## Projet éolien Montérégie

# Rapport complémentaire

PROJET ÉOLIEN MONTÉRÉGIE  
RAPPORT COMPLÉMENTAIRE

Le présent document répond aux questions et commentaires adressés à Kruger Énergie Montérégie société en commandite (KEMONT) dans le cadre de l'analyse de recevabilité de l'étude d'impact sur l'environnement pour le projet d'aménagement du parc éolien Montérégie.

- MUNICIPALITÉS DE LA MRC DE ROUSSILLON**
- Périètre d'urbanisation (2 km)
  - Résidence (500 m, Saint-Constant 750 m) et autre bâtiment (250 m)
  - Voie de chemin de fer (126 m)

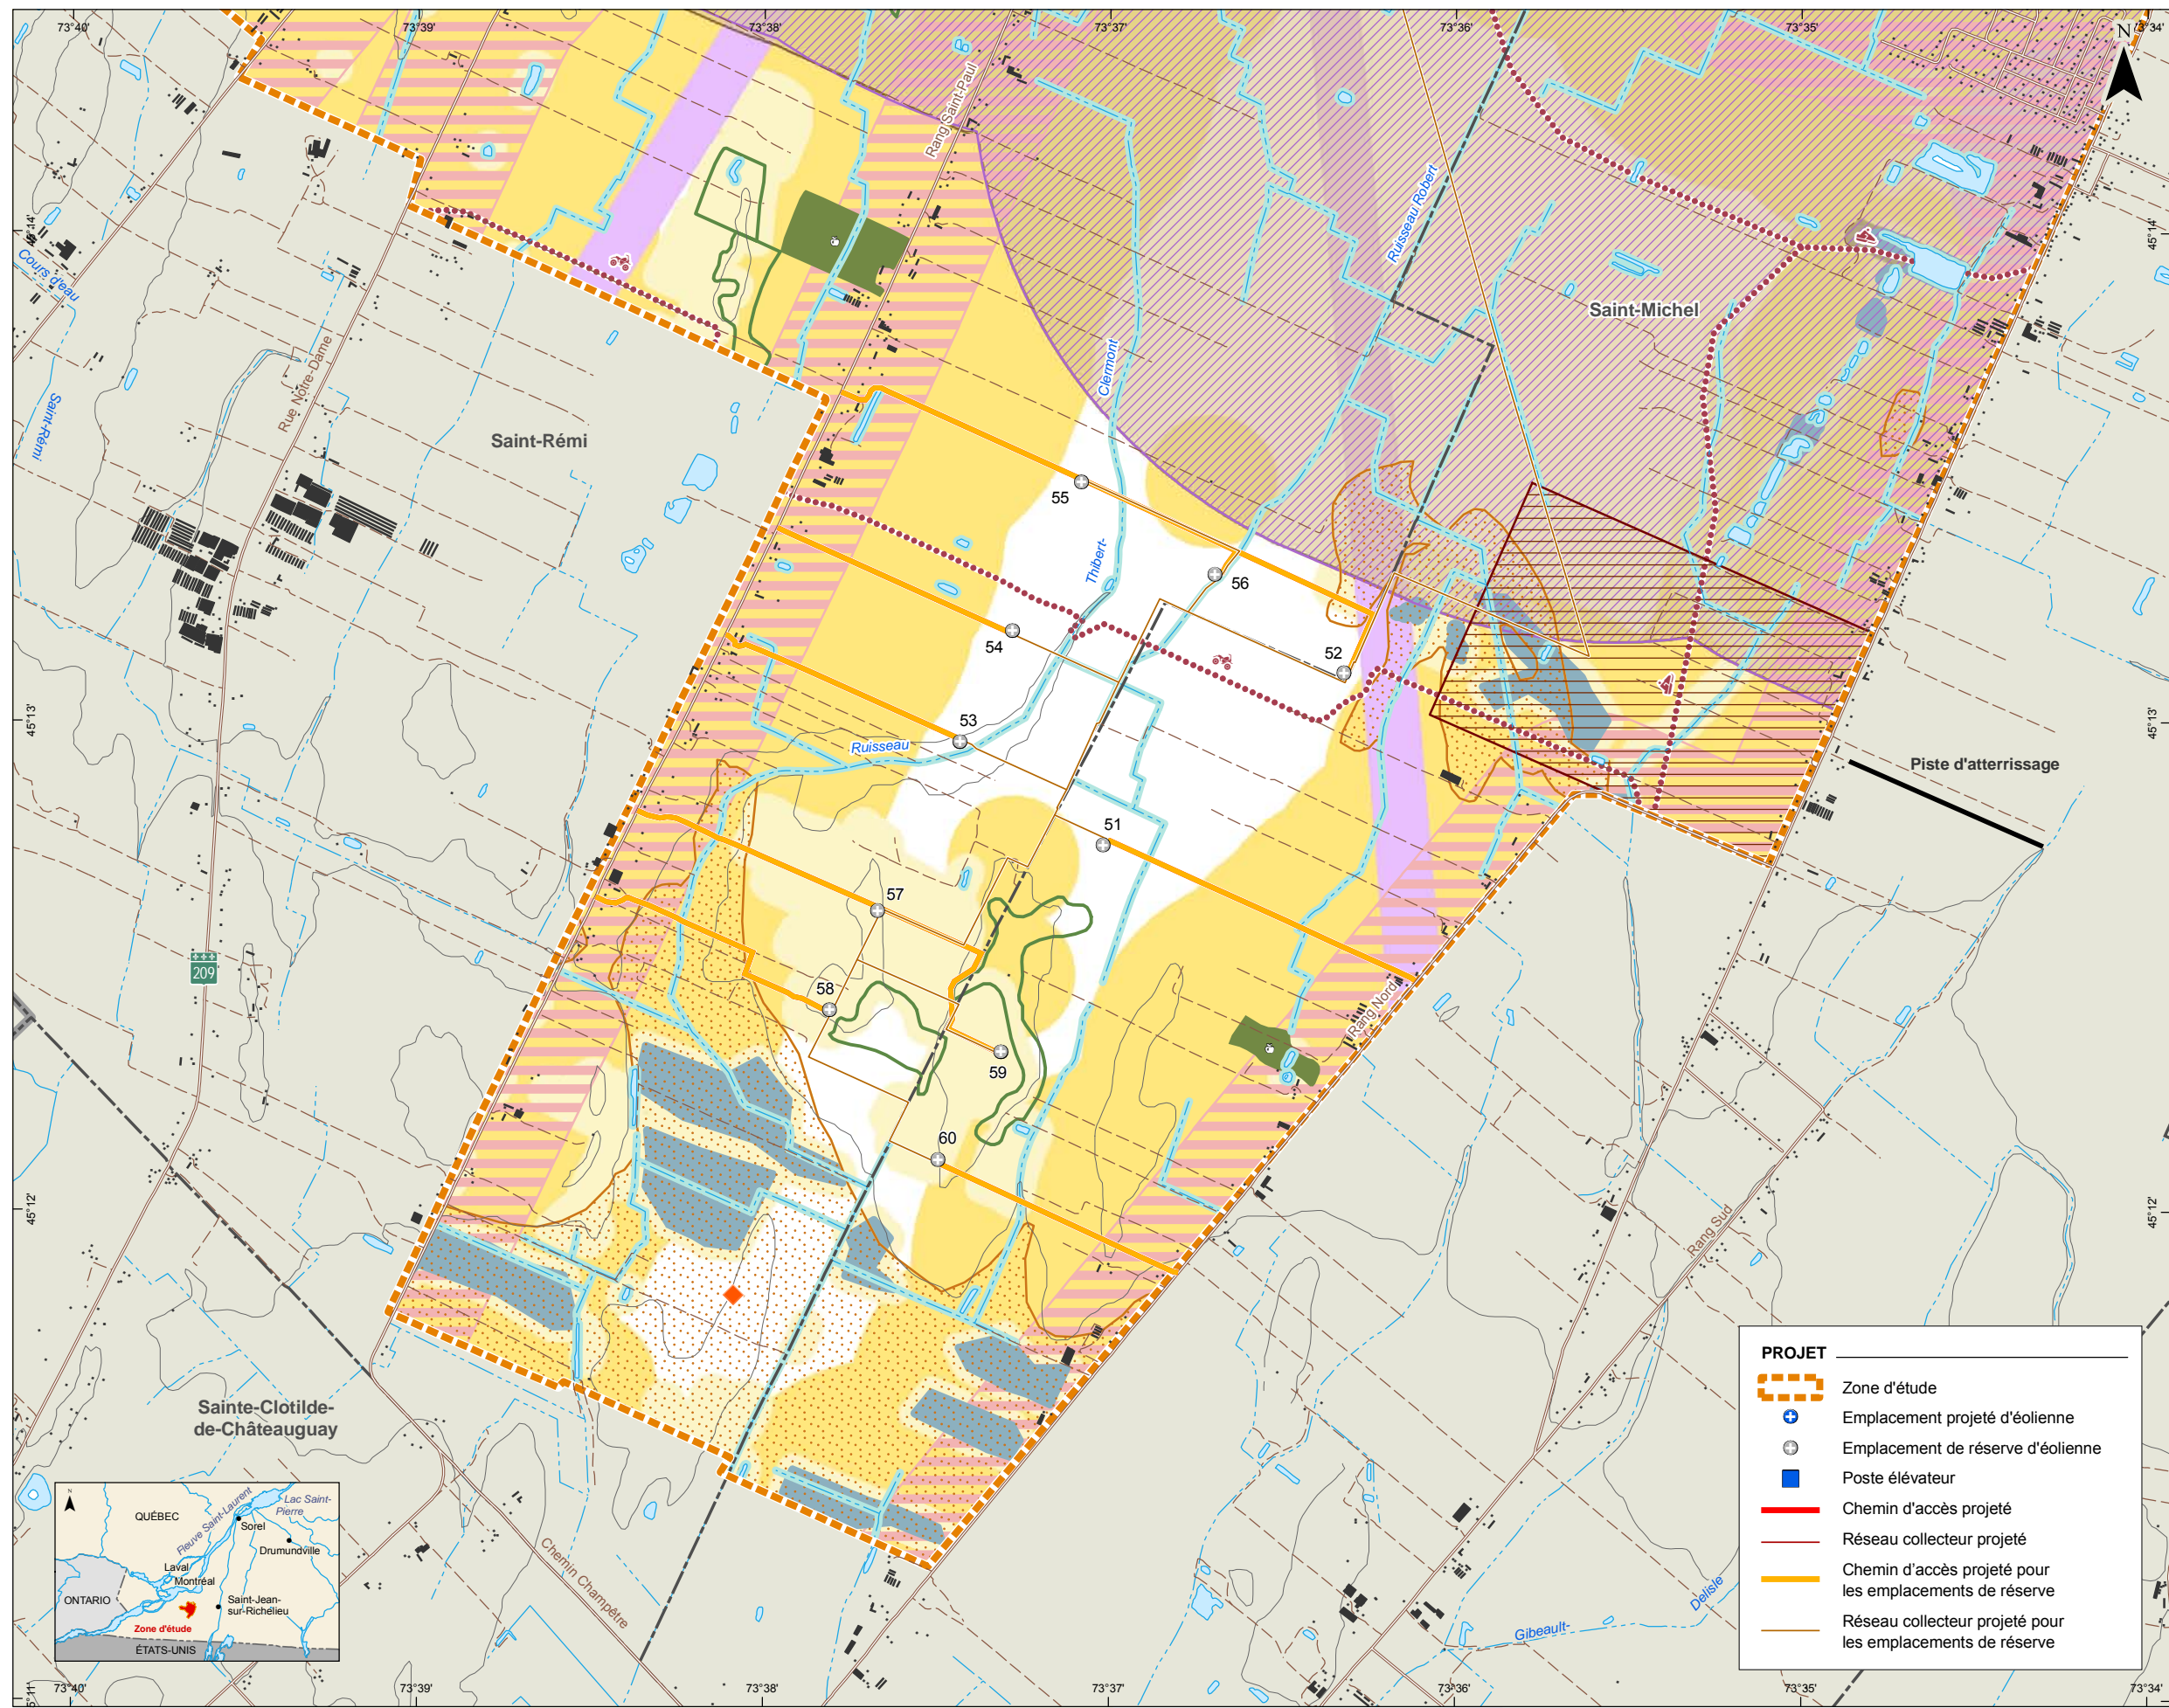
**Est-ce que chacune des éoliennes, incluant celles de réserve, respectent toutes les contraintes auxquelles elles sont soumises? S'agit-il tout simplement d'un effet dû à l'échelle utilisée pour les cartes? Si tel est le cas, l'utilisation de cartes à plus grande échelle pour chacune des trois zones de concentration des éoliennes du parc projeté pourrait aider à mieux illustrer le respect de ces contraintes. Si tel n'est pas le cas, identifier les éoliennes ne respectant pas l'une ou plusieurs des contraintes et spécifier ces dernières. Fournir la raison de la dérogation et expliquer ce que l'initiateur entend faire pour régler la problématique.**

**RQC-10** Les cartes 1 à 3 illustrent à grande échelle les interdictions et contraintes à l'implantation d'éoliennes, ayant été présentées sur la carte 3.5 du rapport principal de l'étude d'impact sur l'environnement.

Concernant les positions d'éoliennes (1 à 50), les contraintes et interdictions telles qu'énumérées au tableau 3.1 de la section 3.1 du rapport principal de l'étude d'impact sont respectées. Il s'agit effectivement d'un effet dû à l'échelle.

En ce qui concerne les positions de réserve 57, 58, 59 et 60, elles sont situées dans une zone de contrainte probable pour les chiroptères. Plus particulièrement, les zones de contrainte probables correspondent à des zones sensibles à valider telles que décrites au rapport d'étape de l'inventaire automnal présenté à l'annexe P1 de l'étude d'impact. Elles sont constituées de biotopes particuliers, tels que des milieux humides, des zones boisées et certains cours d'eau. Avant la validation de ces contraintes par les inventaires complémentaires, elles ont été intégrées à la carte des contraintes au même titre que les contraintes avérées. Pour ce faire, une zone tampon de 60 m leur a été appliquée. La raison de la dérogation réside donc dans le caractère probable et non validé, au moment de produire l'étude l'impact, des contraintes identifiées pour les positions de réserve 57, 58, 59 et 60.

**Figure 1 Observations des passereaux à l'OOT (ligne orange) et période d'inventaire selon la méthode des virées en migration automnale 2008 dans la zone d'étude (bandes vertes)**

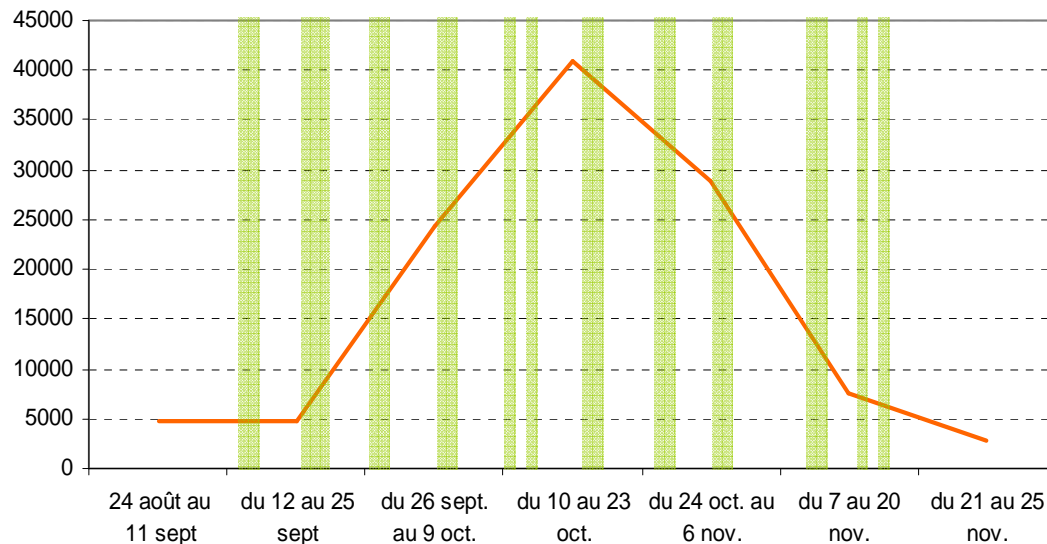
**QC-53** Selon Environnement Canada, la fréquence de visite des virées semble faible, soit une fois par semaine (annexes M et N). Il est recommandé d'effectuer chaque virée au moins deux fois par semaine afin d'augmenter les chances de détecter les pics de migration. Dans le cas de l'étude présente, est-il possible que des journées de migration importante n'aient pas été couvertes par les inventaires, menant à un biais éventuel dans les résultats? Commenter.

**RQC-53** Depuis 2004, l'Observatoire d'oiseaux de Tadoussac (OOT) fait paraître plusieurs numéros de « *la chronique des migrations* » dans lesquels se trouve un résumé des observations d'oiseaux effectuées durant la période migratoire automnale. On y trouve entre autres un tableau récapitulatif de certaines espèces de passereaux recensées durant les séances d'observation destinées aux rapaces. En comparant les données d'observation de passereaux apparaissant dans les chroniques avec celles obtenues lors des inventaires dans la zone d'étude, les périodes de migration ont bien été couvertes par les inventaires réalisés dans la zone d'étude et les pics migratoires se recourent. La figure 1 montre clairement que les périodes d'inventaire dans la zone d'étude ont couvert les pics de migration des passereaux.

**Figure 2 Observations d'oiseaux de Tadoussac (ligne orange) et période d'inventaire d'oiseaux de proie en migration à l'automne 2008 dans la zone d'étude (bandes vertes)**

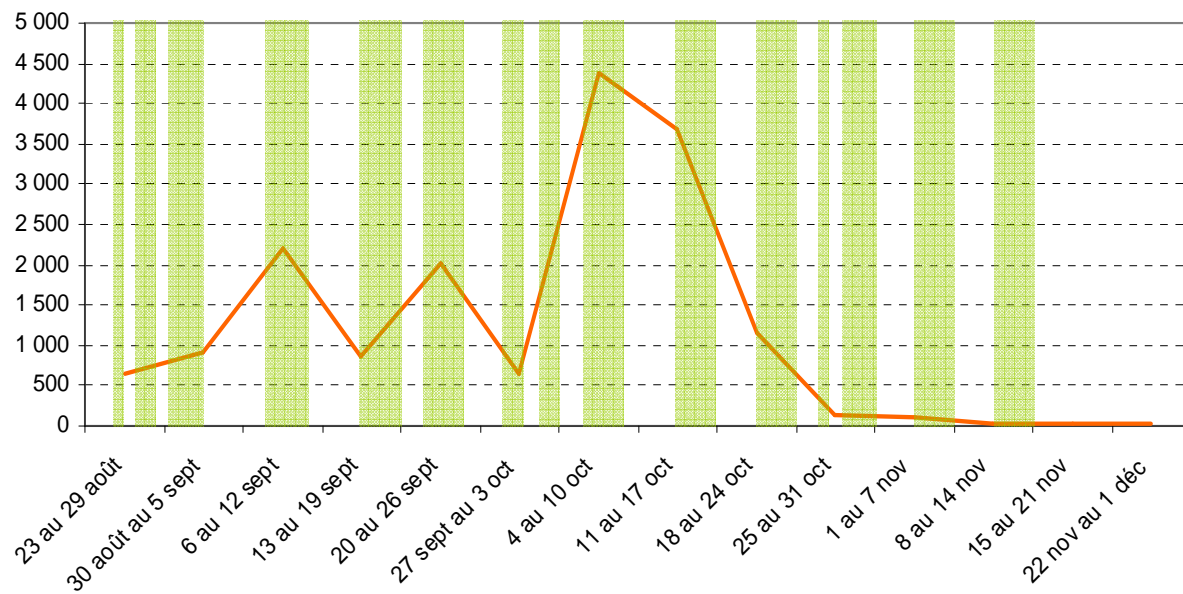
**QC-54** Dans le cas des migrations automnales (annexe M), la façon dont les résultats sont présentés ne permet pas de les comparer avec les données de l'Observatoire d'oiseaux de Tadoussac. Afin de permettre la comparaison pour une période donnée, il faut séparer les résultats par jour et présenter toutes les séries temporelles. En mettant les données d'inventaire du projet en perspective avec toutes les données de migration des observatoires d'oiseaux au Québec pour la période en question, il est possible de vérifier si les périodes de pic migratoire ont été couvertes et par le fait même, de juger de la qualité des données récoltées. L'Observatoire d'oiseaux de Tadoussac possède aussi des données de migration sur les passereaux.

**RQC-54** Nous en prenons bonne note. En se référant aux données du site de l'Observatoire d'oiseaux de Tadoussac (<http://www.explos-nature.qc.ca/ooot>), les périodes de migration ont bien été couvertes par les inventaires réalisés dans la zone d'étude.

La figure 2 montre clairement que les périodes d'inventaire dans la zone d'étude ont couvert les pics de migration d'oiseaux de proie. De plus, le tableau 14 de l'annexe M (Étude de l'avifaune dans le secteur de Saint-Rémi, Montérégie – Migration automnale 2008) du volume 2 de l'étude d'impact présente le détail des taux de migration observés dans la zone d'étude à ceux de l'observatoire de Tadoussac, et ce, pour chacune des dates d'inventaires. Cette comparaison permet de vérifier que les périodes de pics migratoires ont bien été couvertes par les inventaires, autant en période de migration générale qu'en migration tardive.
